STU Reggiane s.p.a.
Società per la Trasformazione
Urbana in Reggio Emilia società per
azioni

INDICAZIONE DEI REQUISITI MINIMI

ai sensi dell'articolo 76 del d.lgs. 12 aprile 2006 n. 163, da rispettarsi da parte degli operatori economici nella predisposizione della offerta inerente gli elementi di valutazione qualitativa afferenti prestazioni aggiuntive o comunque migliorative rispetto a quanto previsto dal progetto esecutivo approvato dalla stazione appaltante, avente ad oggetto il primo stralcio dei lavori di manutenzione straordinaria e riqualificazione di "*Piazzale Europa*" quale componente del "*Parco dell'Innovazione, della Conoscenza e della Creatività*" all'interno del "*Comparto di Riqualificazione Urbana "PRU_IP-la" dell'Ambito Centro Inter Modale (CIM) e ex Officine Reggiane*" in Reggio nell'Emilia. CUP **J83D12000540002 C.I.G. 6432067599**

SCHEDE DEI REQUISITI MINIMI

D.16
AREE DI SOSTA AUTO / STRADA CARRABILE 2

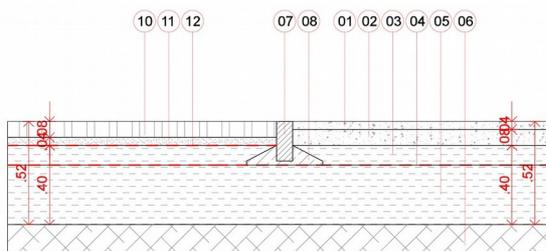
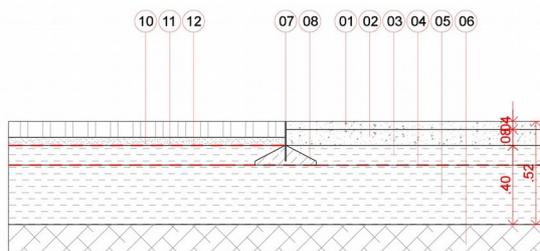
MIGLIORIA FINITURE E MATERIALI: SOSTITUZIONE DI CORDOLI DI DELIMITAZIONE DELLE PAVIMENTAZIONI

Oggetto: nel progetto di riqualificazione di Piazzale Europa - I° stralcio è previsto l'utilizzo di cordoli. La presente miglioria consiste nella sostituzione dei cordoli in calcestruzzo per la delimitazione delle pavimentazioni. Si propone un miglioramento delle caratteristiche prestazionali, funzionali ed estetiche del materiale e della tipologia della cordolatura impiegata. In particolare, la miglioria consiste nella sostituzione dei cordoli in calcestruzzo per la delimitazione delle pavimentazioni, lungo i tratti indicati in Figura 1 (linee blu), per una lunghezza complessiva non inferiore a 1.200 (milleduecento) metri lineari, con cordoli in acciaio o in materiali equivalenti o di qualità superiore, secondo lo schema di massima dei requisiti minimi di seguito riportato, suscettibile di variazioni ulteriormente migliorative o comunque quantomeno equivalenti.

- 01 strato di usura in conglomerato bituminoso sp. 4 cm
- 02 strato binder sp. 8 cm
- 03 sottofondo in misto granulometricamente stabilizzato - integrazione sp. 10 cm
- 04 geotessuto
- 05 sottofondo esistente
- 06 terreno esistente
- 07 cordolo lama di divisione in metallo dim. 1x20 cm
- 08 rinfiacco in cls
- 09 autobloccanti in cls con ghiaia di riempimento sp. 8 cm
- 10 allettamento in pietrisco sp. 4 cm
- 11 geotessuto

Figura 1: le aree segnate in rosso corrispondono alla pavimentazione in autobloccante ipotizzata in sostituzione.

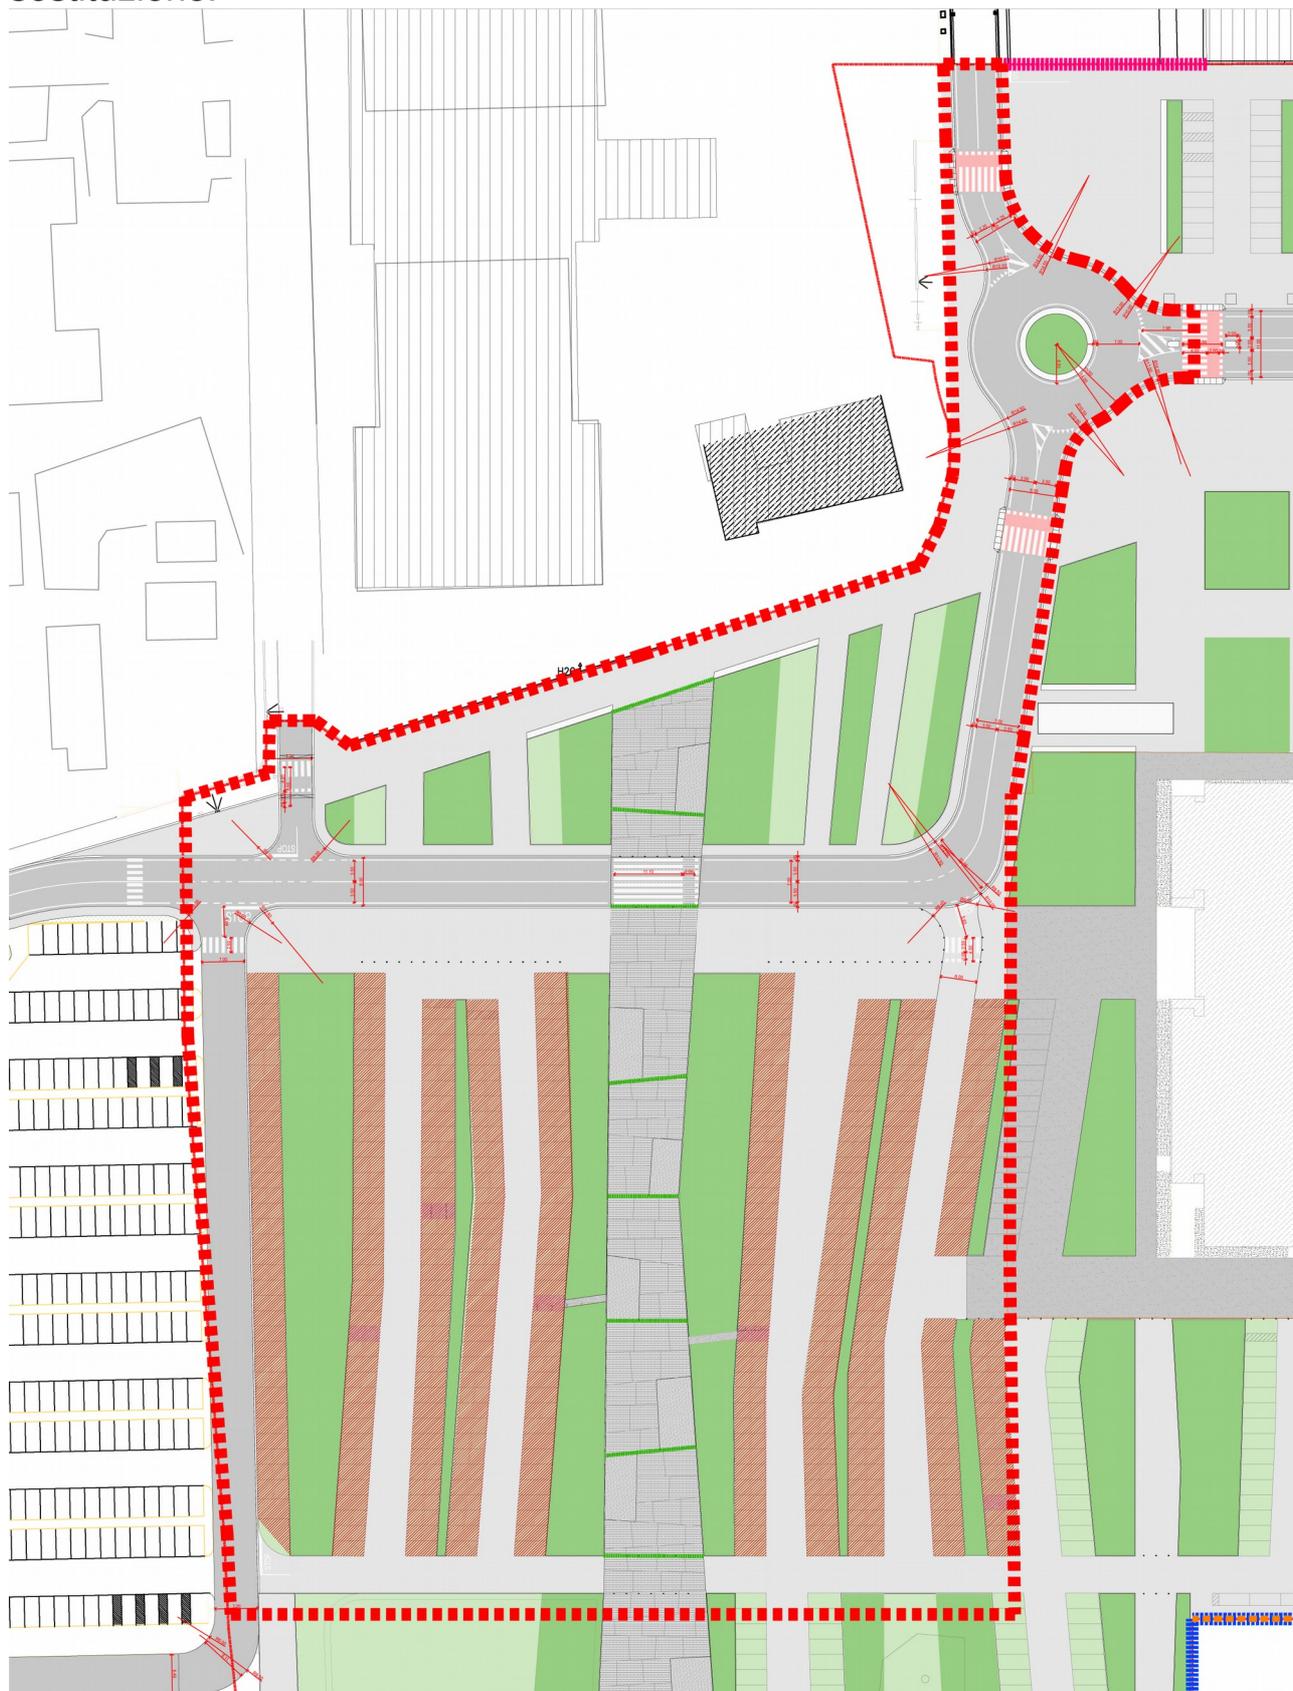
Oggetto: nel progetto di riqualificazione di Piazzale Europa - 1° stralcio è previsto l'utilizzo di masselli autobloccanti in calcestruzzo vibrocompresso per la pavimentazione di alcune aree di parcheggio. Si propone un miglioramento delle caratteristiche prestazionali, funzionali ed estetiche del materiale e della tipologia della pavimentazione in autobloccante impiegata. In particolare, la miglioria consiste nella sostituzione dei masselli autobloccanti che costituiscono la pavimentazione delle aree di sosta degli autoveicoli, corrispondenti all'attualità ad una superficie di 4.370 mq, con elementi in calcestruzzo vibrocompresso ad elevata capacità drenante / filtrante o con elementi equivalenti o con qualità performanti superiori, compreso letto di posa, geotessuto e riempimento dei fori.

Di seguito la planimetria delle aree sulle quali allocare i cordoli previsti in sostituzione.

Fornitura e posa in opera di elementi autobloccanti in calcestruzzo vibrocompresso, aventi elevata capacità drenante/filtrante tipo "LUNIX", spessore 12 cm, finitura quarzo, colore grigio.

- letto di posa in pietrisco spaccato e lavato granulometria 3/6, spessore medio cm. 4;*
- geotessuto in polipropilene, polietilene, p.v.c. o poliestere, in tessuto non tessuto, posto in opera in strisce sovrapposte sui bordi per almeno cm 40 (compresi oneri per sfridi, fissaggio, prove di laboratorio per accertare la resistenza a trazione in opera e quant'altro necessario sino a dare un lavoro finito);*
- riempimento completo dei fori a cielo aperto della pavimentazione in autobloccante drenante eseguita mediante fornitura, stesura e spazzolatura di pietrisco spaccato e lavato granulometria 3/6.*

Figura 1: l'area segnata dal tratteggio azzurro corrisponde al percorso centrale costituente requisito minimo della proposta di miglioria.

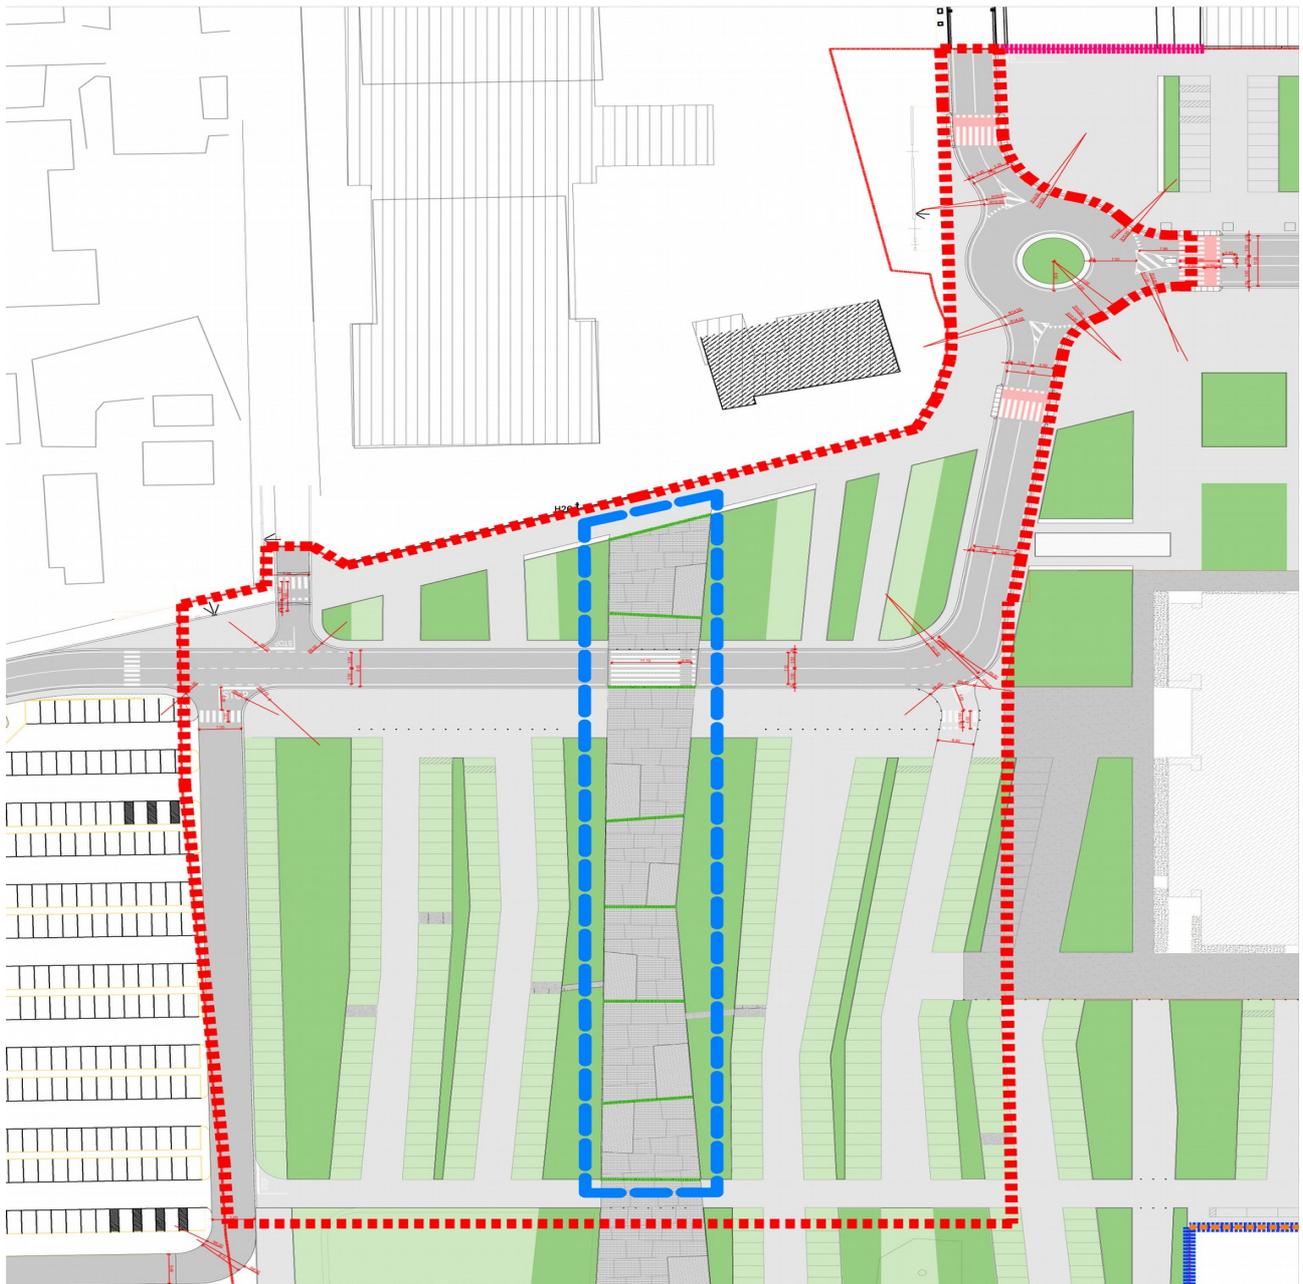
Si propone un miglioramento delle caratteristiche prestazionali, funzionali ed estetiche del sistema di illuminazione pubblica, quantomeno lungo il percorso pedonale sull'asse nord-sud individuato in Figura 1 (area perimetrata con tratteggio blu).

In particolare la miglioria proposta consiste nell'implementazione del sistema di illuminazione previsto da progetto, con la realizzazione di un sistema integrativo di illuminazione su palo con proiettori orientabili da installarsi quantomeno lungo il percorso pedonale sull'asse nord-sud principalmente nei punti di posa delle panchine.

Consistenza: l'installazione di minimo n. 5 pali, ciascuno dotato di minimo 3 proiettori orientabili a tecnologia Led il tutto salvo offerte di qualità superiore; relative opere accessorie quali, a titolo esemplificativo:

Palo cilindrico realizzato in acciaio zincato a caldo 70 micron, come da normativa UNI EN ISO 1461 (EN 40-5), con successivo trattamento superficiale di verniciatura acrilica a polvere texturizzata (a scelta della D.L.). Costituito da un unico tubo saldato in acciaio EN10025S235JR (ex Fe360 UNI7070). Completo di guaina bituminosa di protezione della base, morsettiera portafusibili classe II, portella da incasso e di tutti gli accessori per dare l'opera perfettamente funzionante e a regola d'arte.
